RECORRENTE: *Cofersul Mineração Ltda*

REFERÊNCIA: *Recurso contra indeferimento de licenciamento Ambiental*

PROCESSO DE LICENCIAMENTO AMBIENTAL: *00091/1989/004/2013*

RECURSO ADMINISTRATIVO

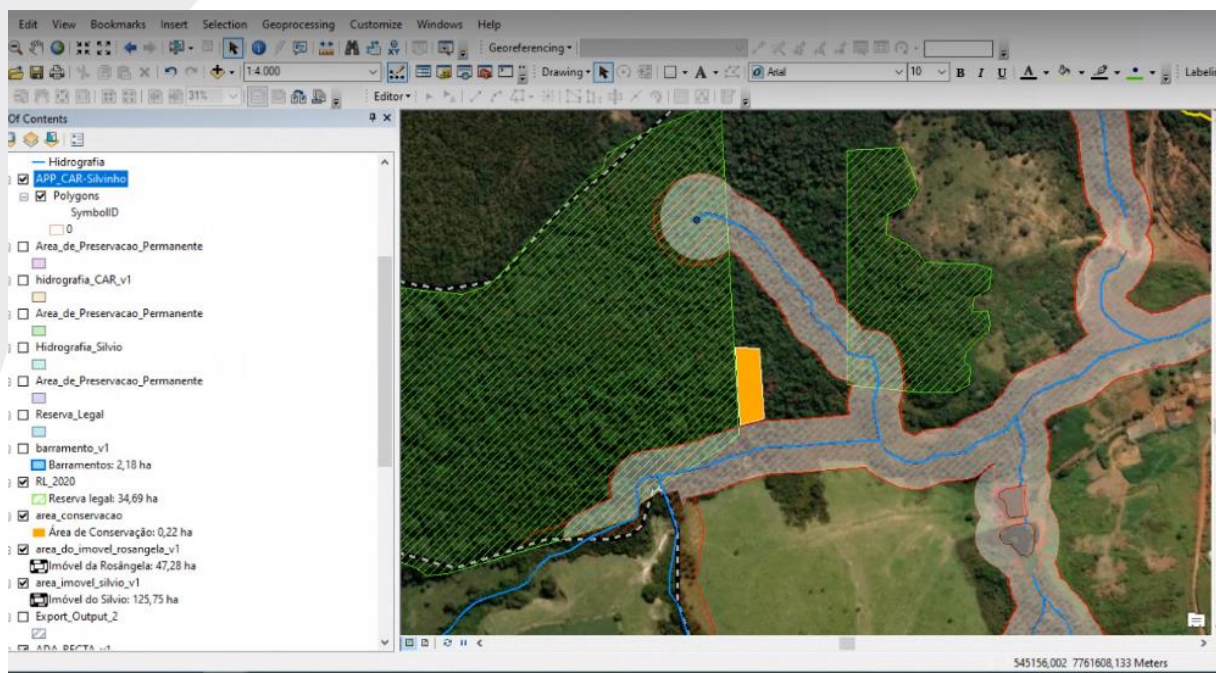
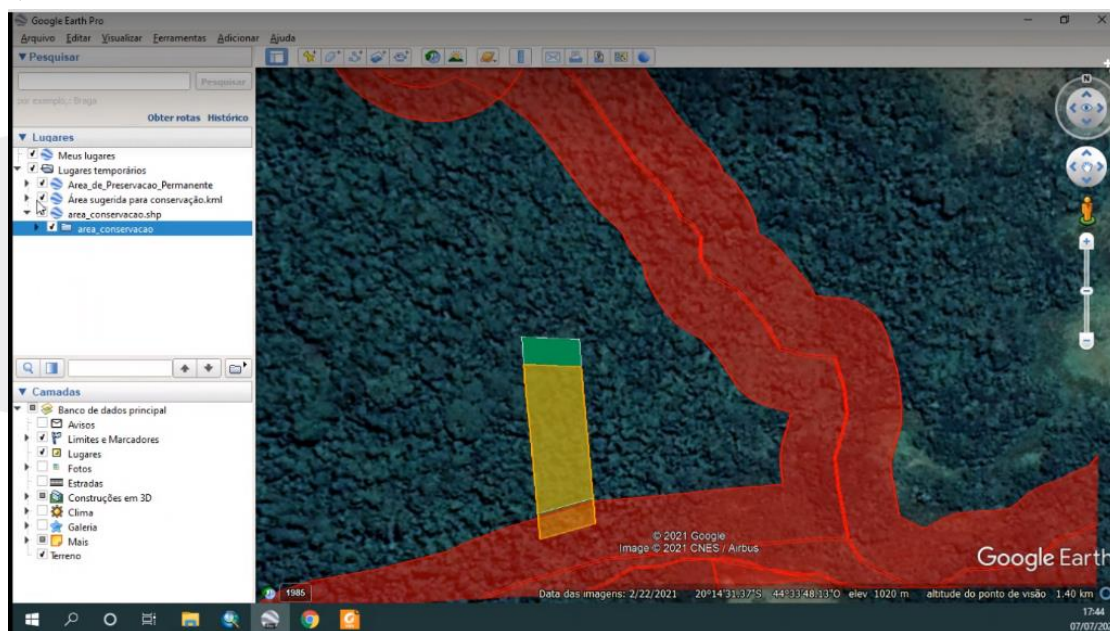
De fato, a área de conservação não está inserida em APP, todavia, em análise da figura nº 08 do Parecer Único (pag. 36), a qual representa os polígonos digitais consultados pela Supram em 19/05/2021, demonstra que houve deslocamento da área de conservação.

O deslocamento advém da imagem de satélite que foi utilizada, não do arquivo vetorial. A equipe técnica deste órgão lançou a base vetorial correta para inserir no Google Earth, porém, houve o deslocamento da imagem de fundo.

Tal fato figura como um “equivoco” da Supram, pois não foi observado que houve esse deslocamento de imagem e, em contrapartida, no mapa georreferenciado apresentado pela Recorrente durante o processo de licenciamento, foi demonstrada que não há sobreposição em APP.

A seguir é apresentado o deslocamento da imagem da área de conservação, em decorrência do DATUM (sem alteração das dimensões), juntamente com a área correta (sem cômputo de APP).

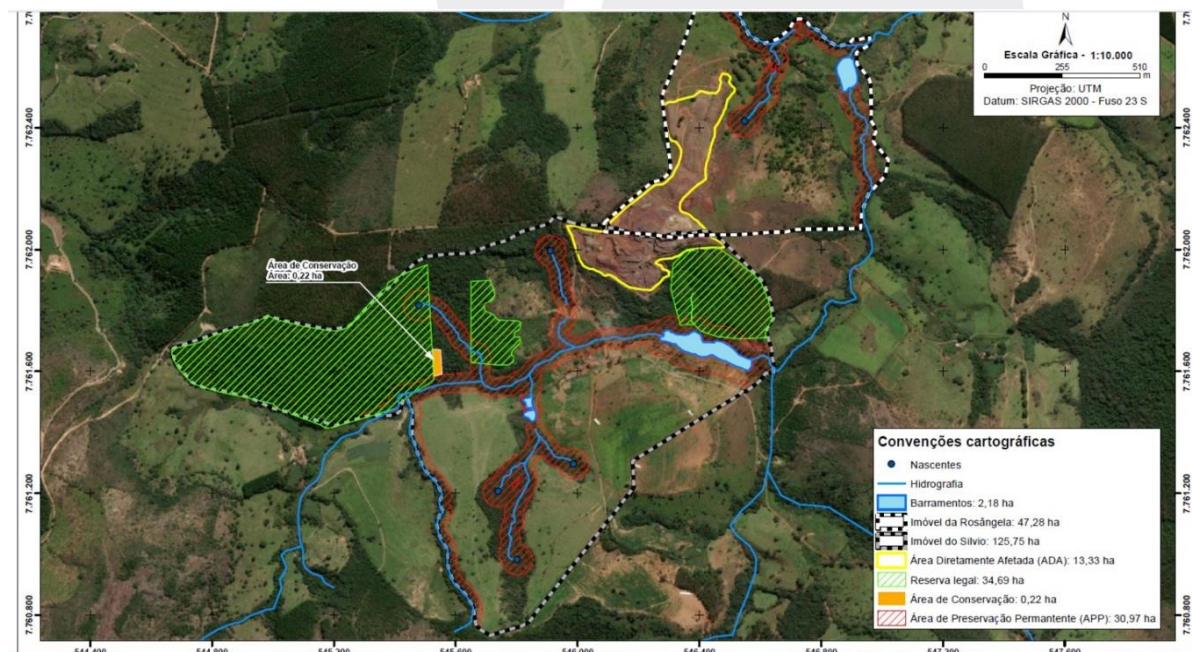
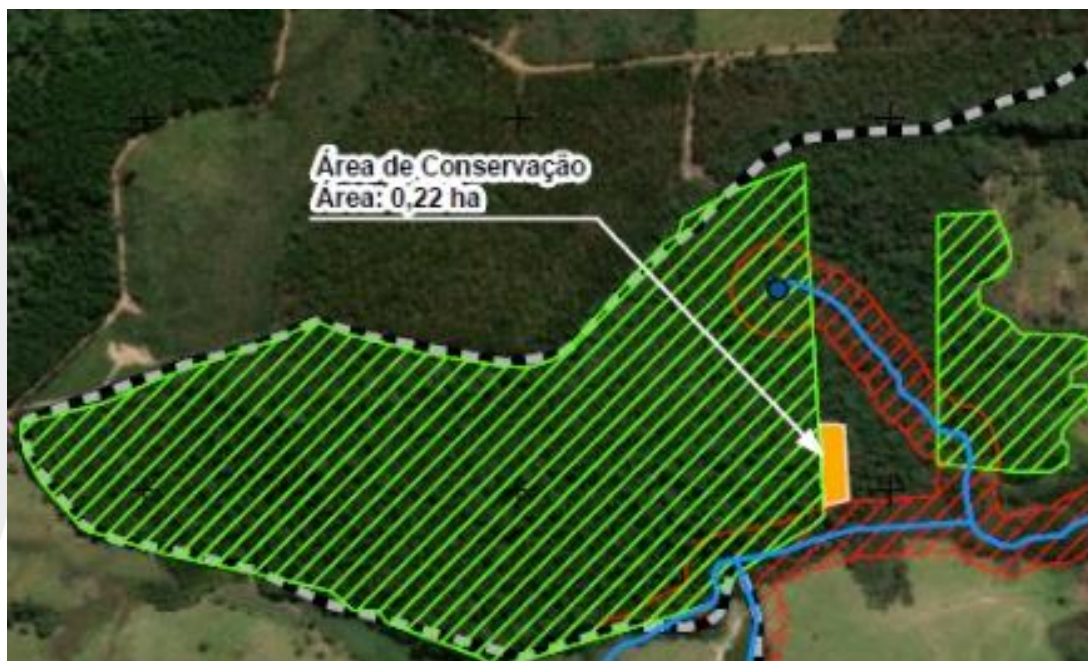
Ademais, a análise dos polígonos (com deslocamento de imagem) não pode sobrepor as informações contidas na vasta documentação apresentada, inclusive através de mapa georreferenciado, que comprova a inexistência de computo em APP.

Abaixo, imagem do mapa georreferenciado demonstrando que não há cômputo em APP, onde foi delimitada a área de APP utilizando a mesma base de dados do CAR.

Figura 04: Delimitação do imóvel inscrito no CAR MG-3133709-BFBE87A5C84F4942919B6796A21ABC4B e respectivas glebas de Reserva legal e APPs. Fonte: SICAR, acessado no dia 19/05/2021.

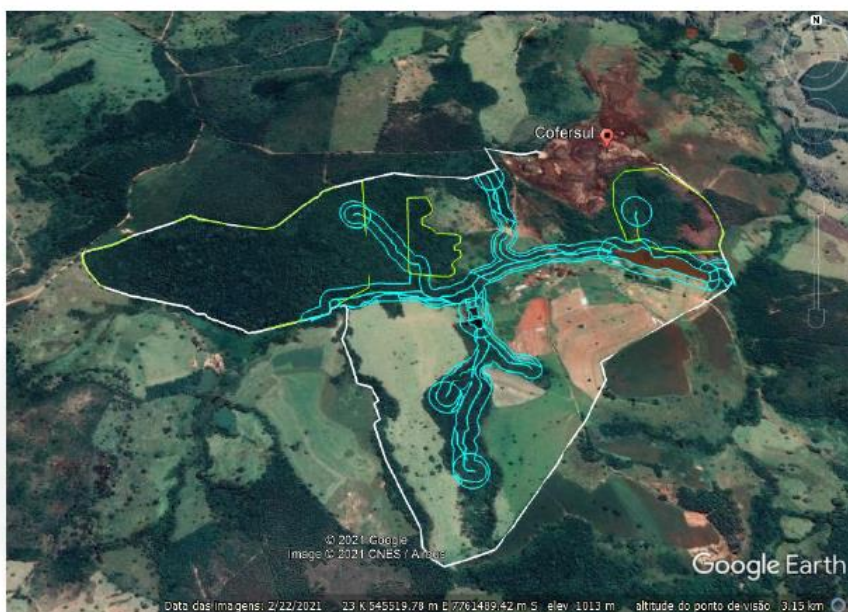
Neste norte, também foi constatado pela equipe técnica da SUPRAM que “há cômputo de Reserva Legal em área de APP em todas as glebas conforme os polígonos digitais disponibilizados no CAR (Figura 04). Assim, embora a empresa esteja em tratativas de regularização das supressões irregulares de vegetação nativa desde o ano de 2019, a SUPRAM CM constatou, por meio da análise do CAR retificado apresentado nas últimas informações complementares, que existem ainda questões pendentes da devida regularização em consonância à Lei 20.922/2013”.

Ocorre que a própria Lei mencionada pelos técnicos (Lei nº 20.922/2013), permite o computo de Reserva Legal em área de APP, conforme seu artigo 35, *in verbis*:
